OGGETTO: Osservazioni al progetto per l'installazione di un impianto per la produzione di energia elettrica da fonte eolica denominato "Su Casteddu" di potenza complessiva pari a 36 MW, costituito da 6 aerogeneratori, ciascuno di potenza nominale pari a 6 MW, da realizzarsi nelle Province di Nuoro e Sud Sardegna, nel territorio dei comuni di Ussassai (NU), Esterzili, Escalaplano, Seui (SU)

Codice procedura (ID_VIP/ID_MATTM) – 11188)

Proponente: D&D COSTRUZIONI S.r.l.

ATTO DI OSSERVAZIONI

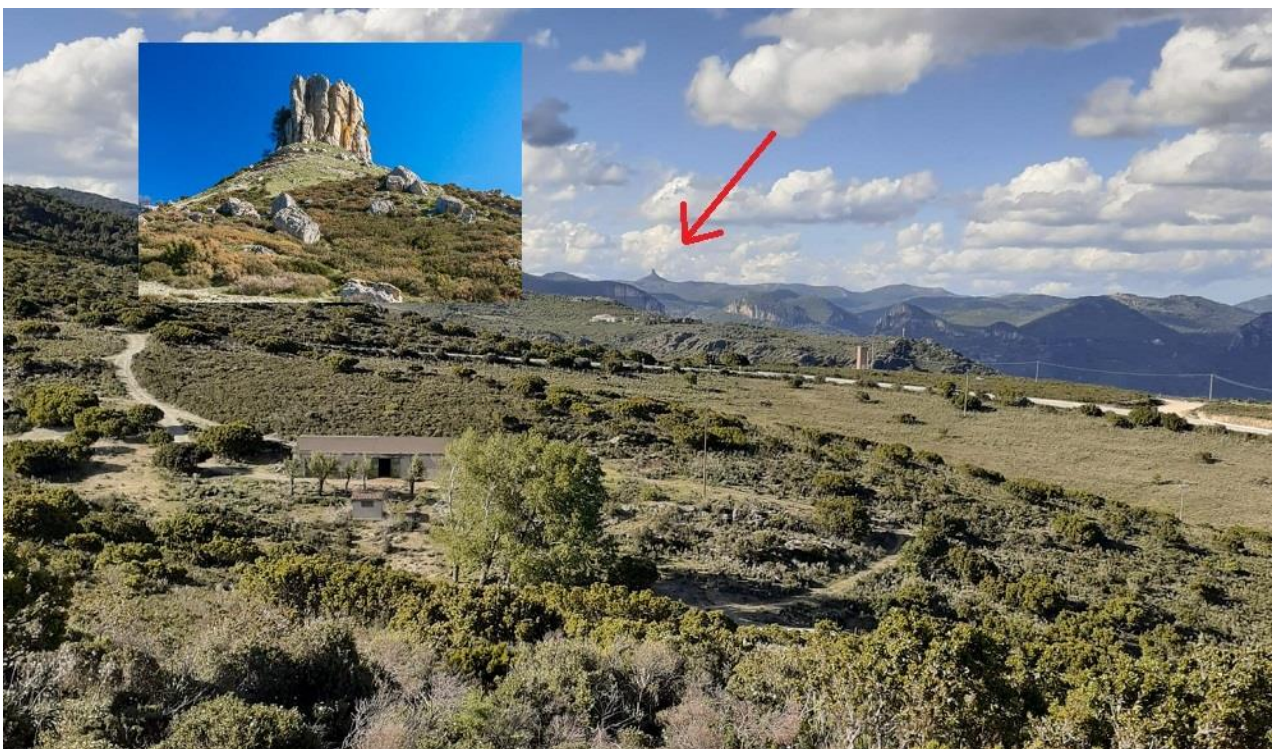
Nella figura seguente, un fotomontaggio, che illustra con non troppa fantasia quale sarebbe l'impatto visivo della centrale eolica "Su Casteddu", proprio in relazione al monumento archeologico e naturalistico, Casteddu de Joni, indicato sulla sinistra dalla freccia rossa.
